Innfartsparkering i Buvika

PlanID (planforslaget): 5029_202402

Figur 1.

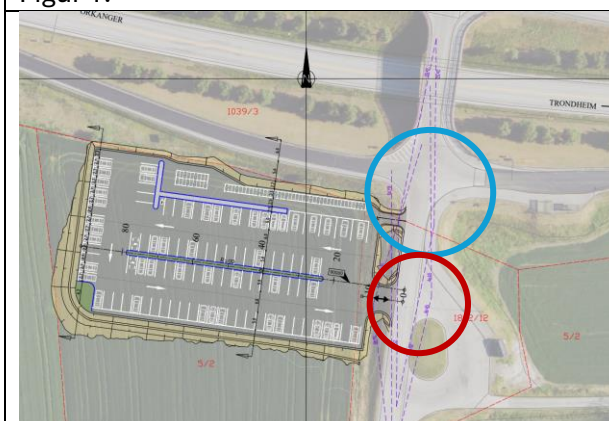
Vi sammenlignet vegplan og flyfoto (se figur 2). Det er noe avvik mot vegplanen:

- plattform og lomme på kollektivholdeplassen langs E39
- snuplass-rundkjøring.

Figur 3.

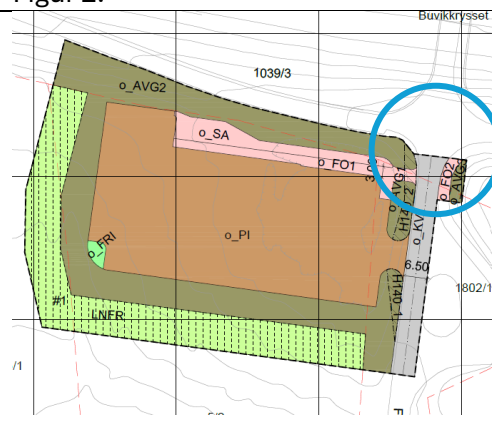
Det er ganske trangt her: rundkjøringen med bussholdeplass, adkomsten/kryss (se figur 3, rød sirkel) til innfartsparkering og Buvikkryss ligger i nærhet til planområdet og det bør sikres trafiksikkerhet for alle trafikanter. Det bør tas hensyn til trafikken i krysset/adkomsten. For å unngå farlige situasjoner for alle trafikanter (kjørende, syklist og fotgjengere med et spesielt fokus på eldre, barn og mennesker med nedsatt funksjonsevne).

- å utvide plangrensen slik at plattform og lomme på kollektivholdeplassen langs E39 og regulerte snuplass-rundkjøring også blir med i videre vurderinger av en helhetlig og trafiksikker løsning.
- å flytte adkomsten fra Buvikkryss så langt som mulig.
- redegjørelse for gangtraseer innad i planområdet langs fylkeskommunal veg, deriblant trafiksikker skoleveg.
- fysiske fartsreducerende tiltak langs fylkesveg fra sør inn mot nytt gangfelt (for eksempel opphøyd gangfelt og fortau med høy kantstein på begge sider av fylkesveg).
- innarbeidelse av planbestemmelser som sikrer etablering av trafiksikkerhetstiltakene.
- Fremgår frisktsonene tydelig nok i illustrasjonene (planbeskrivelsen), og bør noen av disse vises i reguleringsplanen? (se figur 4, blå sirkel)
- Skiltplan. Bør forslag til skiltplan tas med i planbeskrivelsen?
